# S.S.51 - VARIANTE DI CORTINA

LOTTO 1 - MIGLIORAMENTO DELLA VIABILITA' DI ACCESSO ALL'ABITATO DI CORTINA  
LOTTO 2 - BYPASS DI CORTINA

**VE406**

LOTTO 1 – COMPATIBILITA' AMBIENTALE E PAESAGGISTICA  
Ottemperanza alle prescrizioni DEC/VIA n. 197/2020  
Relazione di ottemperanza

Figura 6-17 Sezione ambientale in corrispondenza dell'attraversamento del Torrente Rio

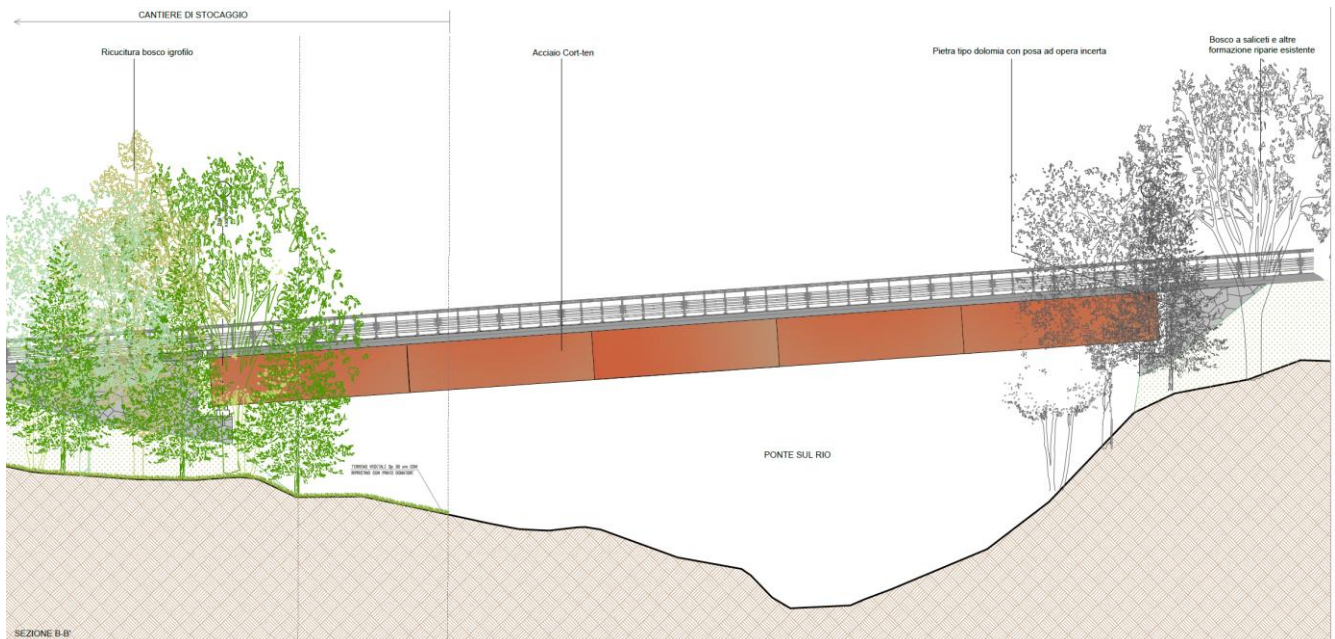
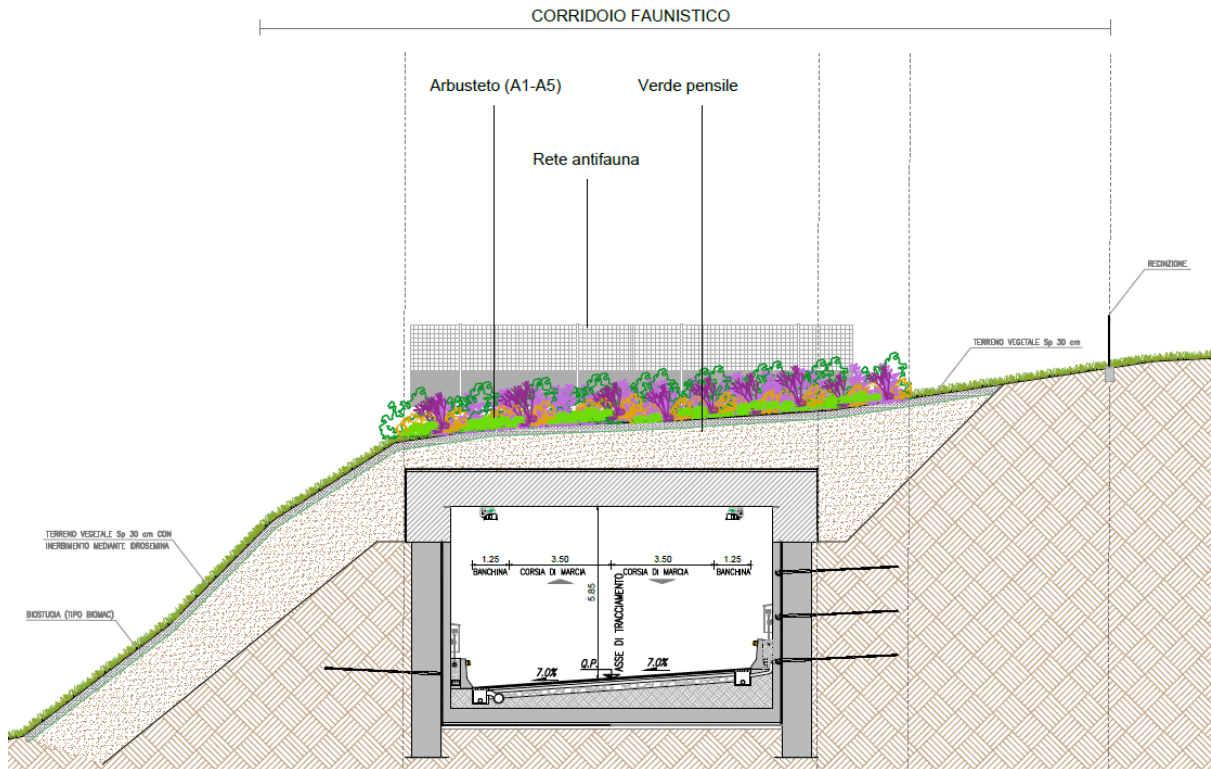
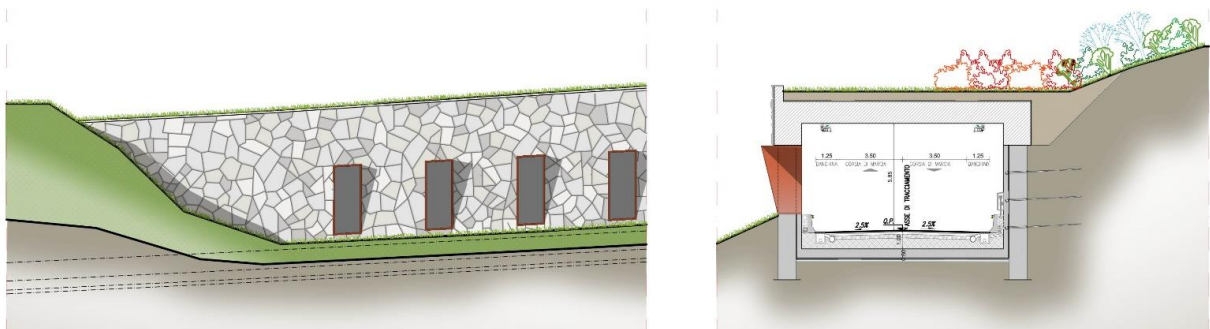
**1.8 Il Proponente dovrà prevedere un disegno unico per tutte le rotatorie dei progetti del Piano straordinario per l'accessibilità a Cortina 2021 che consenta una chiara riconoscibilità del territorio attraversato**

pietra locale dei paramenti murari a vista. Questa soluzione consente il corretto inserimento dell'opera entro un contesto già molto "disegnato", tipico dei contesti più densamente abitati e nel contempo garantisce un notevole grado di modificabilità e adattabilità alle occorrenze che possono intervenire nelle successive fasi evolutive del progetto, tale da poter esser agevolmente adeguato rispetto ad un programma formale esteso a tutti gli interventi previsti lungo la tratta della SS. 51, da coordinare in termini sovraordinati in relazione all'attuazione programmata nel tempo delle opere.

La qualificazione architettonica delle opere dunque, oltre a prevedere puntuali elementi di mitigazione e di ricucitura vegetazionali, si trova in un punto di contatto tra aree ad alta caratterizzazione naturalistica e aree fortemente antropizzate. Per queste ragioni viene individuato un linguaggio che possa coniugare questi due aspetti, individuando un abaco di materiali che, pur sottolineando la matrice antropica degli interventi, hanno forti rimandi alla sfera naturale; gli elementi metallici dei ponti e della galleria sono realizzati in acciaio di tipo corten, la cui cromia tendente ai colori delle terre e derivante da fenomeni di ossidazione, ben si inserisce nel contesto paesaggistico. Congiuntamente si prevedono rivestimenti in pietra locale con un tipo di posa ad opera incerta che si ritrova frequentemente nel contesto di riferimento, realizzati in "dolomia", pietra locale per eccellenza. La caratterizzazione cromatica è tendente al grigio chiaro, tinta che consente di avere numerose e vibranti variazioni al mutare delle condizioni di irraggiamento solare dovute a orario, stagionalità ed eventi climatici. La dolomia posata ad opera incerta è utilizzata anche come rivestimento per i muri e le paratie presenti nel progetto.
